Семидесятая сессия

Правила № 10 (электромагнитная совместимость)

Предложение по дополнению 1 к поправкам серии 05 к Правилам № 10 (электромагнитная совместимость)

Представлено экспертом от Международной организации предприятий автомобильной промышленности*

"Рис. 2

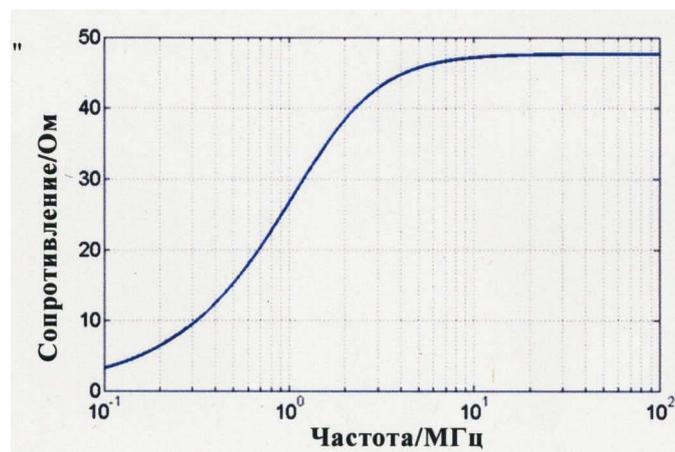
Добавление 8, рис.2 исключить и заменить на:

Сопротивление эквивалента силовой сети высокого напряжения

5. Добавление 8: значение для резистора R_2 следует увеличить со 100 кОм до 1 МОм, поскольку, если этот показатель будет слишком низким, может быть задействована изоляционная защитная цепь испытываемого устройства высокого напряжения, что приведет к отключению испытываемой системы высокого напряжения. Как правило, для сокращения токоутечки используется провод высокого напряжения ПЭАС, заземленный в грунт или на корпус транспортного средства, с сопротивлением 1 МОм или выше. R_2 : 100 кОм в ЭССВН (эквиваленте силовой сети высокого напряжения) приведет к некоторой утечке тока из проводов высокого напряжения. Определенный уровень токоутечки приведет к срабатыванию функции аварийного отказа и отключению питания по проводам высокого напряжения между ПЭАС и силовой установкой высокого напряжения. R_2 : сопротивление в случае заземления должно составлять 1 МОм, что соответствует значению сопротивления изоляции проводов высокого напряжения

ПЭАС. Такой ЭССВН применяется в ходе испытания на помехоустойчивость ЭСУ. Для подтверждения соответствия ЭСУ требованиям, предъявляемым к помехоустойчивости, в отношении ЭССВН при испытании транспортного средства должно применяться эквивалентное значение сопротивления изоляции.

6. Добавление 8, рисунок 2, эквивалент силовой сети высокого напряжения: исправление редакционного характера, обусловленное неточностью, возникшей при переносе из текста на немецком языке в текст на английском языке.

"Рис. 1

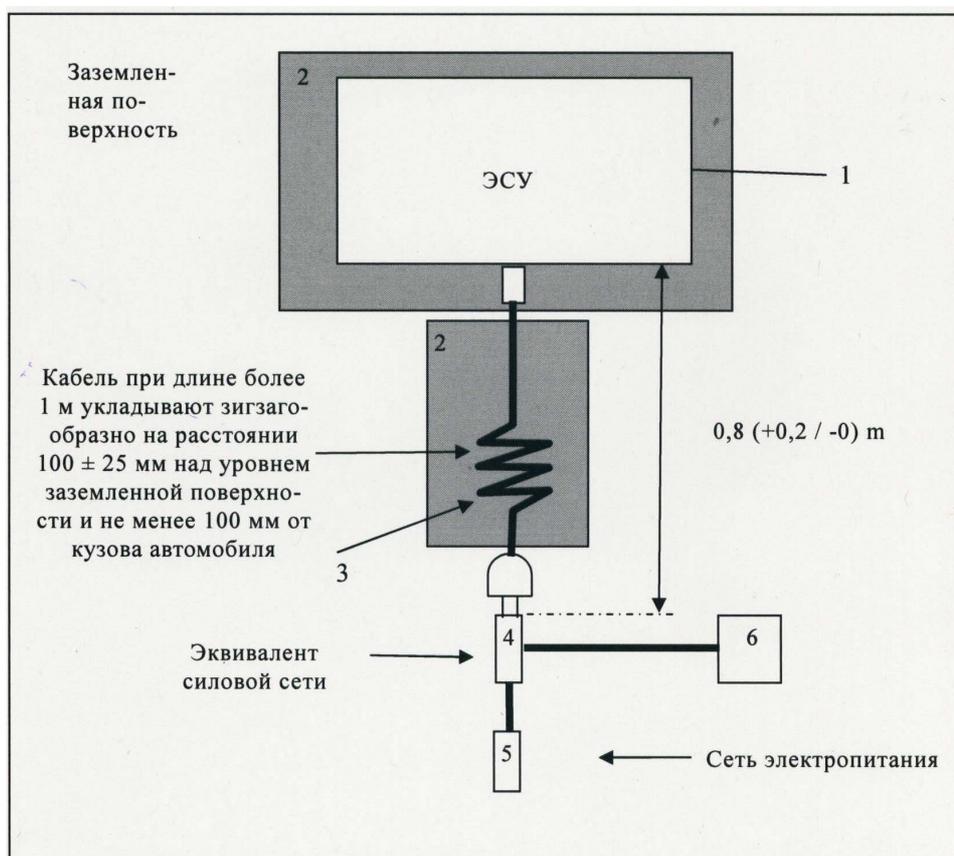
Приложение 19, добавление 1, рисунок 1 изменить следующим образом:

ЭСУ в конфигурации "режим зарядки ПЭАС с подключением к электросети"

"Рис. 1

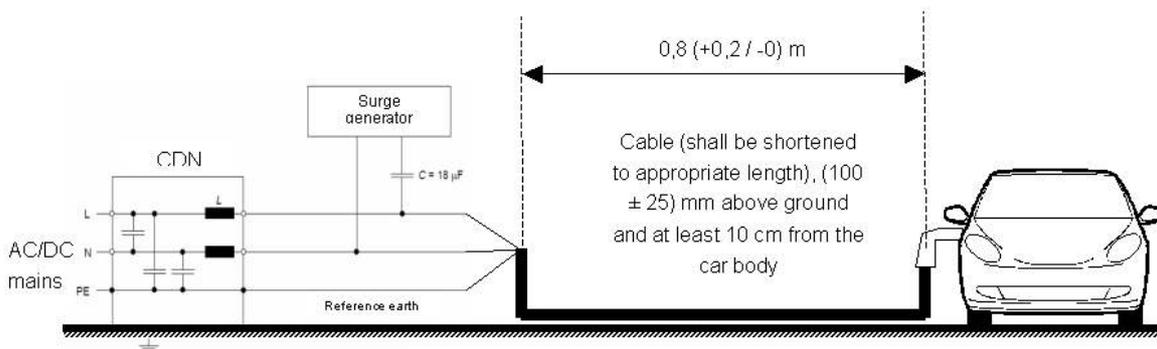
Приложение 22, добавление 1, рис. 1–4 изменить следующим образом:

ЭСУ в конфигурации "режим зарядки ПЭАС с подключением к электросети" – Подача ИП по схеме "провод–провод" для цепей электропитания переменного (однофазная сеть) и постоянного тока

Рис. 2

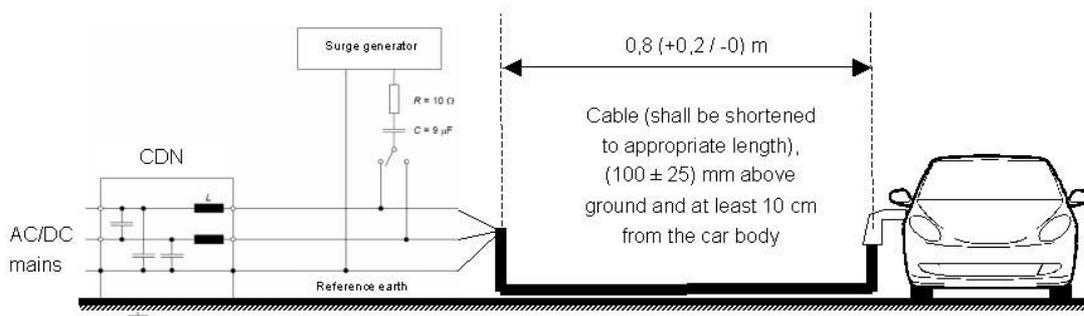
ЭСУ в конфигурации "режим зарядки ПЭАС с подключением к электросети" – Подача ИП по схеме "провод–земля" для цепей электропитания переменного (однофазная сеть) и постоянного тока
